*Ministero dell' Ambiente
e della Sicurezza Energetica*

DIVISIONE V – PROCEDURE DI VALUTAZIONE VIA E VAS

**Oggetto: [ID: 10593] Valutazione preliminare ai sensi dell'art.6, comma 9 bis del D.Lgs. 152/2006. Tronco A6 Torino - Savona: lavori di adeguamento della stazione di Millesimo.
Nota tecnica.**

Fig. 2 –Planimetria generale di inquadramento (Fonte: Allegato alla Lista di Controllo “All02_ Planimetria generale di inquadramento”)

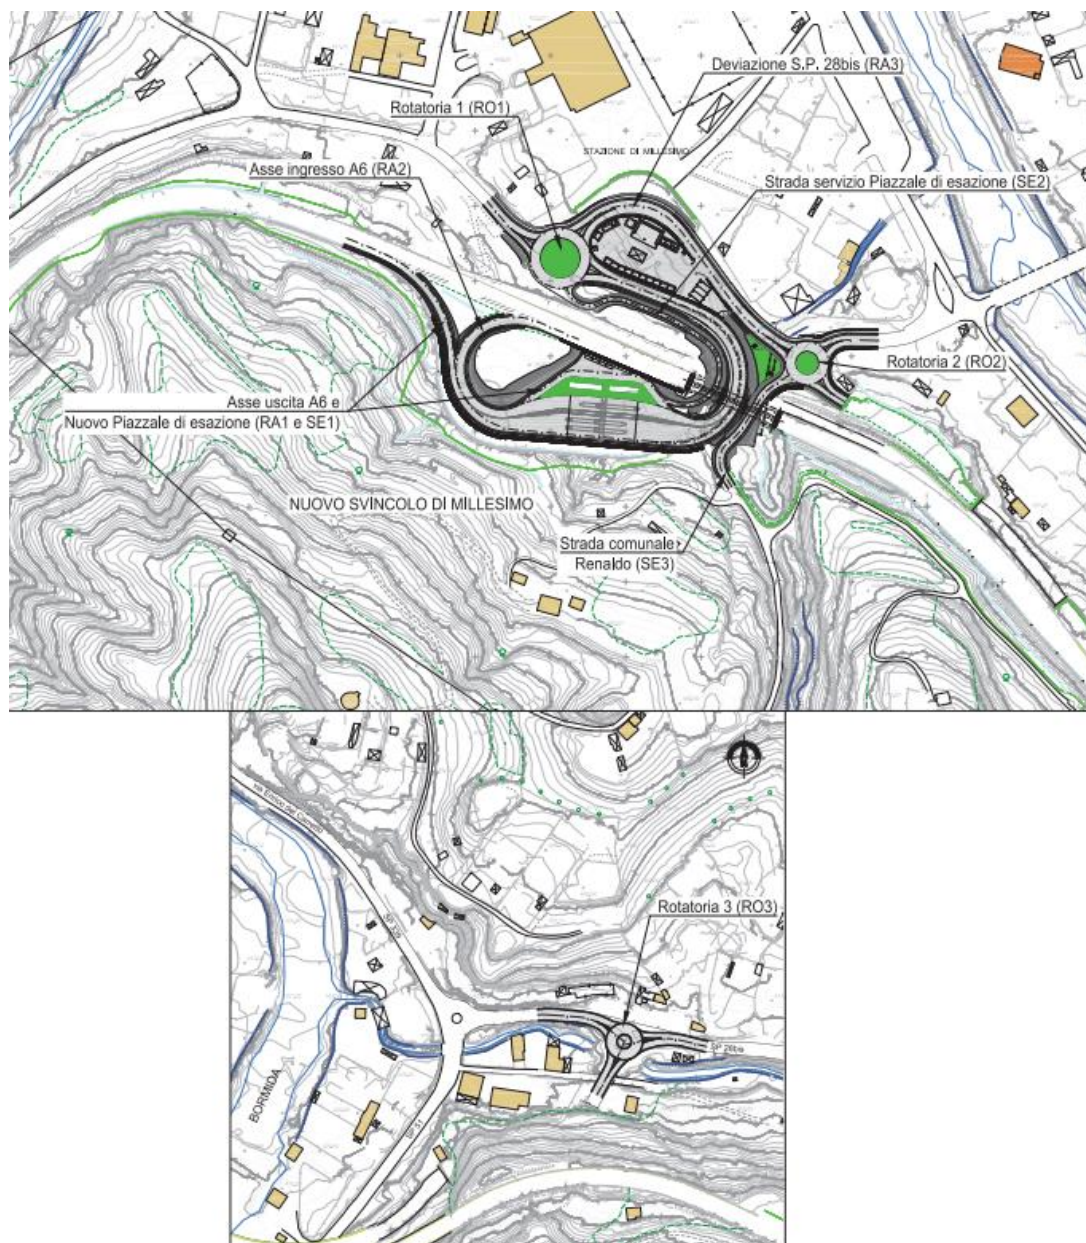
Con riferimento all'intervento identificato come Rotatoria 3 da realizzarsi in corrispondenza dell'incrocio fra via Gabriele D'Annunzio e la Strada Provinciale n. 28bis, non sembra sia ascrivibile alla tipologia di strada extraurbana secondaria di interesse nazionale, ed essendo non direttamente connesso allo svincolo autostradale di Millesimo, si rimanda alla Regione ogni valutazione.

Fig. 5 – Carta Pericolosità da frana e Carta pericolosità idraulica (Fonte: Allegato alla Lista di controllo Carta della pericolosità idraulica e da frane)

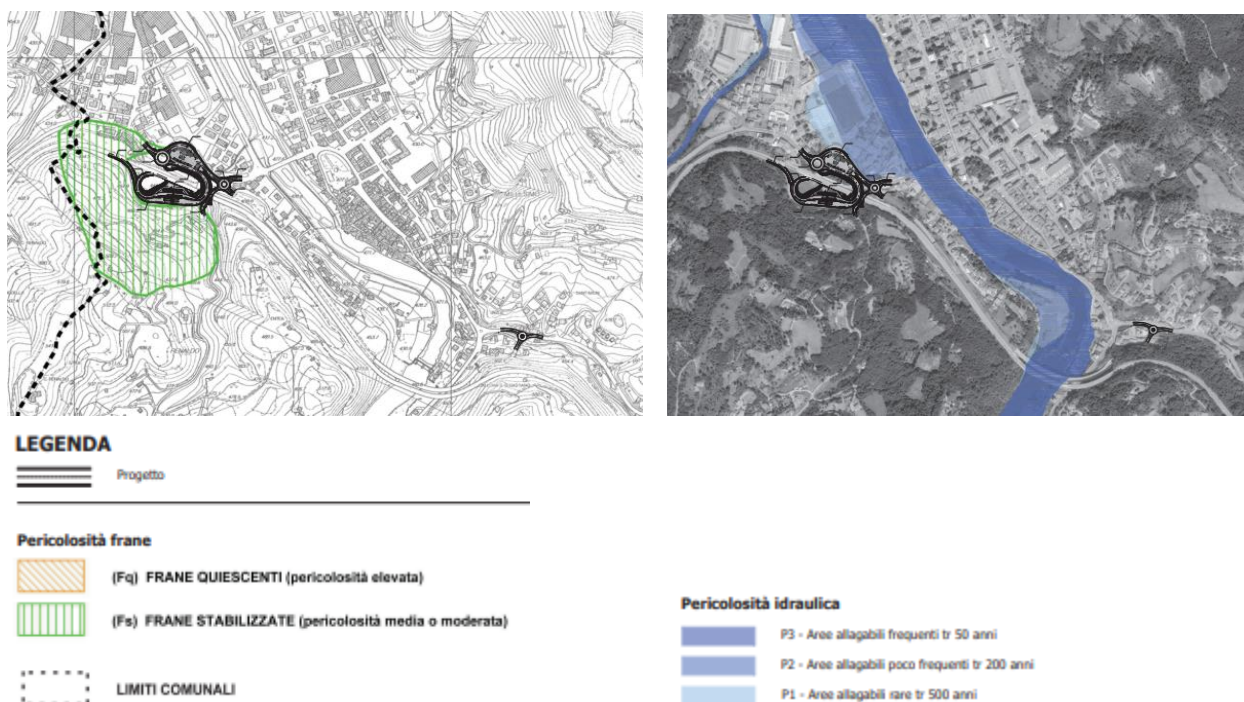
- al punto 9 “Siti contaminati (Parte Quarta, Titolo V del D.Lgs. 152/2006)” Le opere in progetto non ricadono in aree indicate contaminate;
- al punto 10 “Aree sottoposte a vincolo idrogeologico (R.D. 3267/1923)” L’area di intervento ricade all’interno dell’idrogeologico;
- al punto 11 “Aree a rischio individuate nei Piani per l’Assetto Idrogeologico e nei Piani di Gestione del Rischio di Alluvioni”, il Proponente rappresenta che a nord dell’intervento, l’asse RA3 è localizzato in corrispondenza di un’area a pericolosità idraulica elevata. Per quanto riguarda la pericolosità legata alle frane, in prossimità dell’intervento è presente un’area a rischio “FS – Frane stabilizzate” di pericolosità media o moderata, Fig. 5.

A seguito di interlocuzioni svolte per le vie brevi tra questa amministrazione e i tecnici della Società per acquisire approfondimenti in ordine alla condizione di dissesto idrogeologico franoso presente, con e-mail del 13 dicembre 2023, la Società ha ribadito quanto indicato nella “Relazione vincolo idrogeologico_pdfa”, Allegato 53, alle pagine 31 e 32 ovvero che rispetto alla presenza di due frane nelle aree limitrofe alle aree di realizzazione della Stazione di Millesimo, queste non interferiscono con le opere in progetto, non aggiungendo ulteriori nuovi elementi conoscitivi.

I lavori in corrispondenza del nuovo casello necessari a ospitare la nuova barriera autostradale, con la riorganizzazione dei flussi veicolari, prevedono lo sbancamento della porzione di terreno subito a valle del muro di contenimento realizzato per stabilizzare il movimento franoso posto a monte di circa 110.000 m² (fonte IFFI - Fonte Inventario dei Fenomeni Franosi in Italia).

Al riguardo, come dichiarato nella "Relazione vincolo idrogeologico", il proponente non ha ritenuto di svolgere una adeguata analisi tesa ad escludere la possibilità di riattivazione del movimento franoso in conseguenza dell'alleggerimento del "piede" della frana, né proposto sullo stesso interventi di regimazione delle acque meteoriche. Questo, nonostante la questione sia stata attenzionata da questa amministrazione nell'ambito delle interlocuzioni svolte per le vie brevi con i tecnici della Società.

Per quanto sopra, si è dell'avviso che per l'intervento proposto non possa escludersi la sussistenza di potenziali impatti significativi e negativi in relazione al contesto ambientale e si ritiene necessario, quindi, lo svolgimento di un'adeguata valutazione dei potenziali impatti ambientali significativi e negativi, attraverso, quantomeno, la procedura di Verifica di assoggettabilità a V.I.A., ai sensi dell'art. 19 del D.Lgs. 152/2006 e ss.mm.ii..
